核四廠一號機汽機廠房基礎第十五區塊 混凝土澆置專案視察報告

行政院原子能委員會
核能管制處
中華民國九十二年五月一日

圖十四：工作角鋼切除以混凝土修補後形狀不規則
且邊緣均發生裂縫之情形

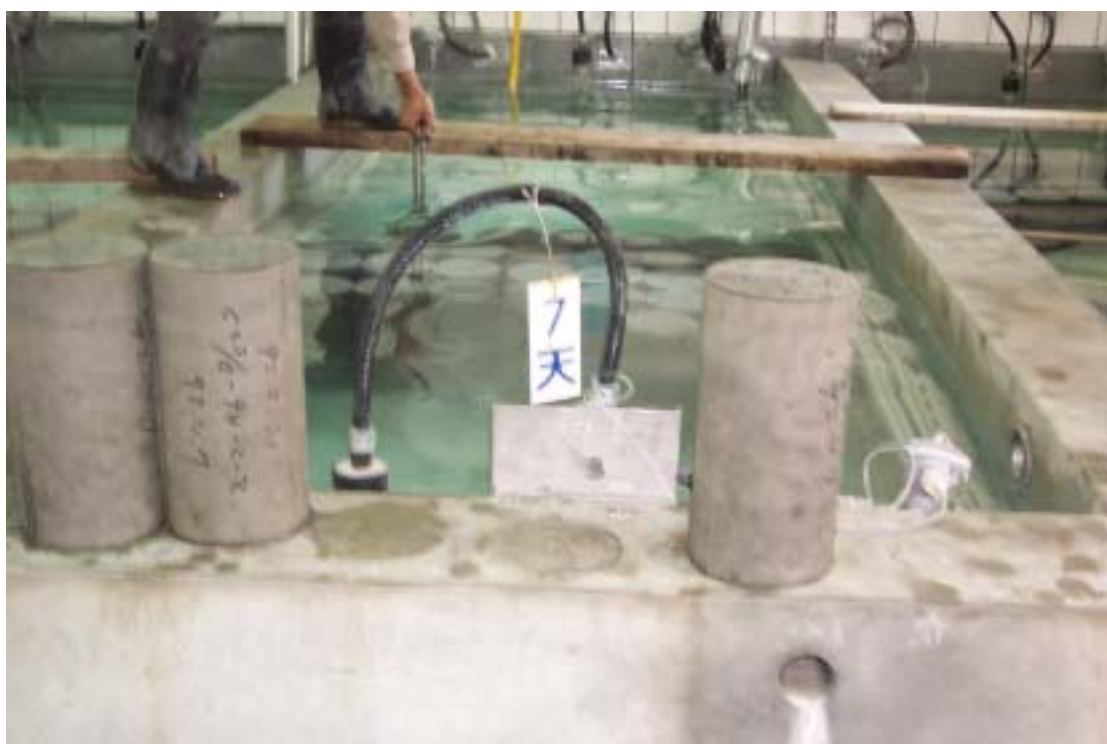
- (1) 部份區塊為完成面應粉光卻以粗造面方式處理，而部份區塊屬粗造面卻以完成面粉光方式處理（如圖十一、十二），顯示施工人員應加強工作內容的瞭解。
- (2) 粉光作業的要求應配合混凝土凝結硬固的速度施作，避免乾縮裂縫發生，經現場巡視，有局部發生乾縮裂縫，應配合混凝土澆置完成面修補作業，予以改善（如圖十三）。
- (3) 工作角鋼於完成面四周採 Block Out 方式處理，經切除後應依混凝土修補作業程序修補，且採無收縮混凝土施作，現場發現修補後呈現收縮縫，且修補區域呈不規則，降低其混凝土品質（如圖十四）。

八、澆置後完成面的處理尚包括其他未盡理想之處，包括部份完成面未粉光處理、局部完成面發生乾縮裂紋、工作角鋼切除後之混凝土修補，未依修補作業程序規定執行、接續面之打毛作業不確實，以及鋼筋表面混凝土以乾縮後敲除方式，成效不如澆置後隨即以水刀清洗等，均有待施工處再進一步要求承包商改進。
